**SUPERINTENDENCIA DE INDUSTRIA Y COMERCIO
DIRECCIÓN DE NUEVAS CREACIONES**

ASUNTO	Radicación	10 23989
	Trámite	011
	Evento	379
	Actuación	519
	Oficio	
	Folios	05

Título de la solicitud: "Máquina para producir o envolver golosinas que comprende medios para analizar un producto o su envoltura". (Ver Fl. 69).

Figuras 1 de D1 US 6565276

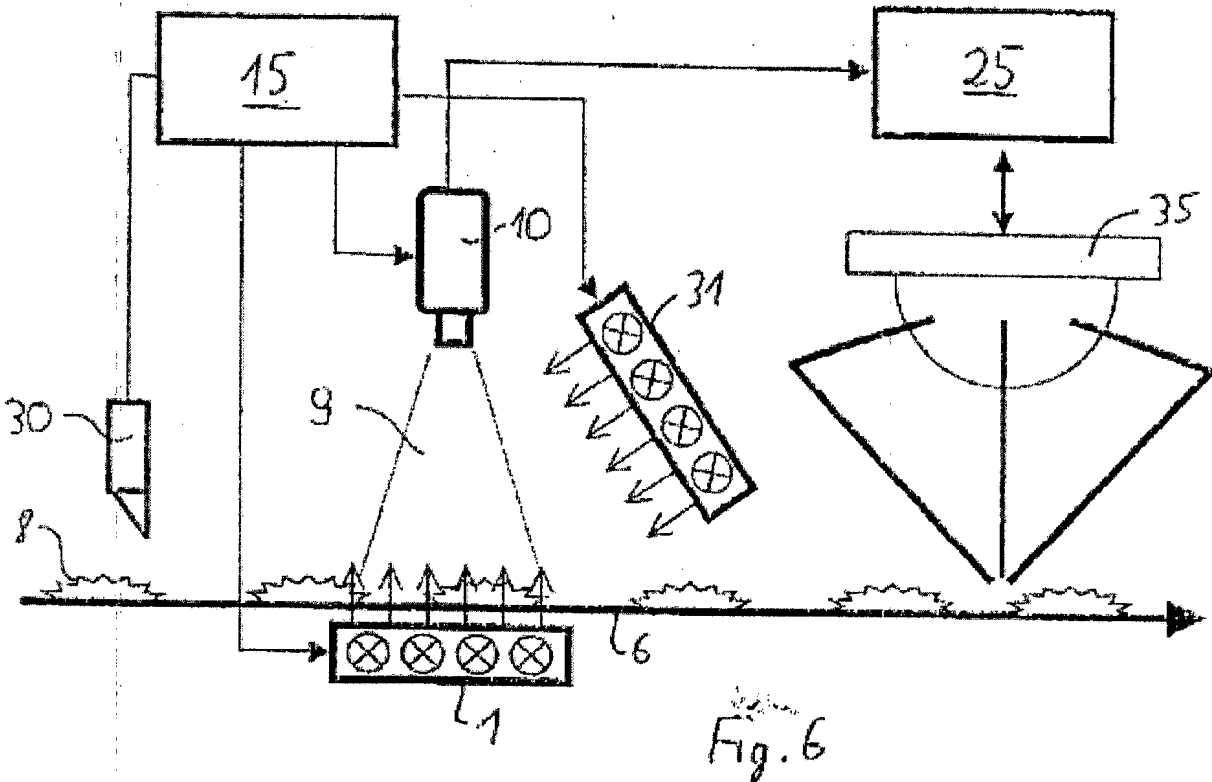
El documento D1 enseña un sistema que incluye medios de registro de imagen (10), con un sistema de iluminación (1), medios transportadores (6).

La reivindicación 1 define "(...) (...) Máquina para producir y/o envolver golosinas, CARACTERIZADA porque comprende medios (1) para analizar un producto (2) y/o su envoltura (3).

Características técnicas esenciales	D1 US 6885393
Máquina para producir y/o envolver golosinas,	Máquina para producir y/o envolver golosinas, (Ver Col 4, líneas 45 – 53)
CARACTERIZADA porque comprende medios (1) para analizar un producto (2) y/o su envoltura (3).	CARACTERIZADA porque comprende medios (10) para analizar un producto (8) y/o su envoltura (8).

Debido a que D1 divulga todas las características técnicas definidas en la reivindicación 1, el sistema revelado no es nuevo o carece de novedad.
